改善箇所説明図

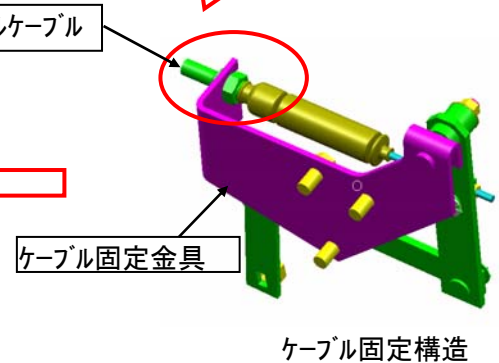
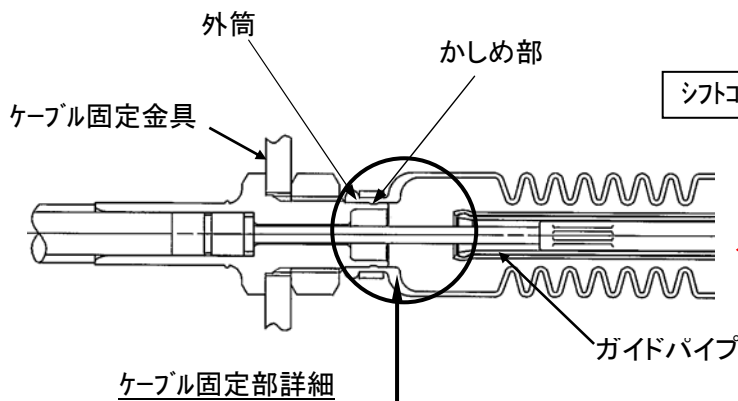
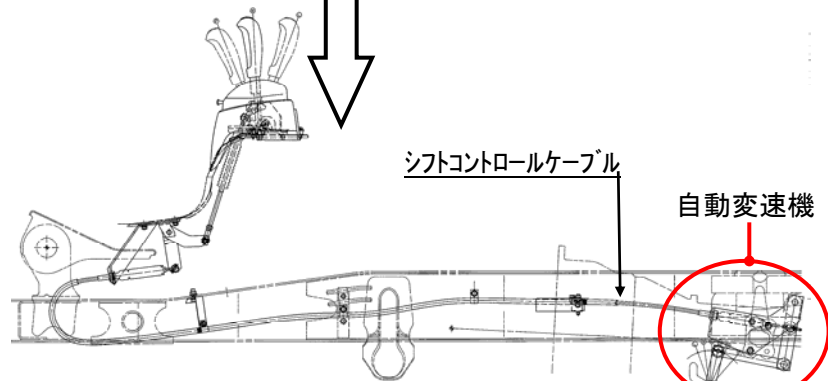
基準不適合発生箇所

自動変速機のシフトコントロールケーブルを当該変速機に固定する金具の形状が不適切なため、エンジンの高回転域で当該金具が共振し、ケーブルのガイドパイプが回転して、外筒内面のかしめ部が摩耗するものがある。

そのため、そのままの状態で使用を続けると、ガイドパイプが外筒から拔出し、最悪の場合、ケーブルがたるみシフト位置がPレンジにあるにもかかわらず、ギア位置がRレンジのままになっているため、車両が後退するおそれがある。

改善の内容

全車両、当該金具及びケーブルを対策品と交換する。

注：□ は、交換部品を示す。
